Opinia Nr 006838

w budynku przy ul. Fortecznej nr 64/2 w Wałbrzychu
dotycząca urządzeń grzewczo-kominowych używanych przez
B.O.K. Piaszkowa Góra

1. Wskazania przewodu kominowego i usytuowania miejsca na podłączenie
2. Ustalenia prawidłowości podłączenia
3. Ustalenia przyczyn wadliwego działania urządzeń

SZKIC ORIENTACYJNY

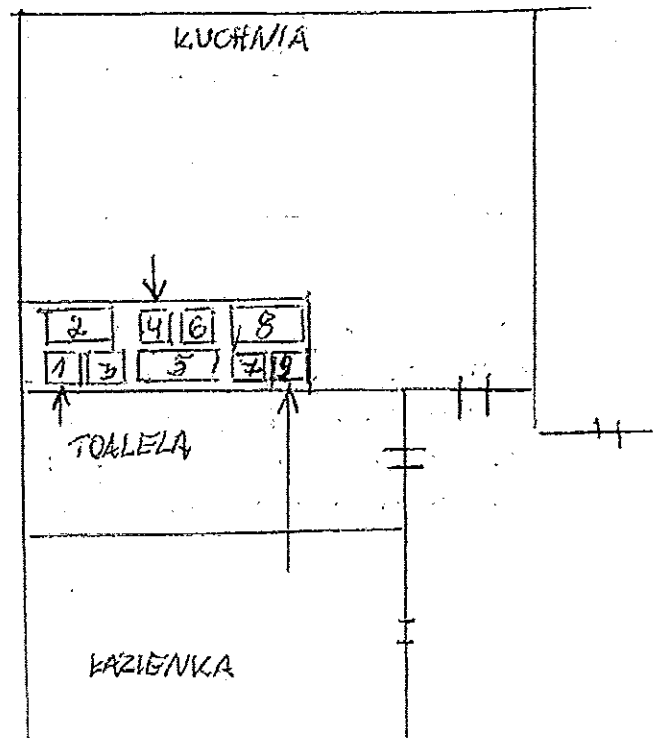
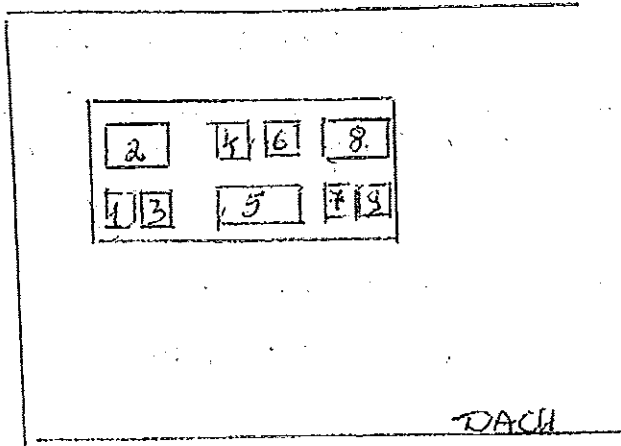
Istniejące wentylacje wysięgowe przewidziane
podłączone do przewodów: toaleta w 1, kuchnia w 4
i łazienka w 3. Dla prawidłowego ich funkcjonowania
zapewnić należy napływ powietrza z zewnątrz poprzez
urządzenia nawiewne.
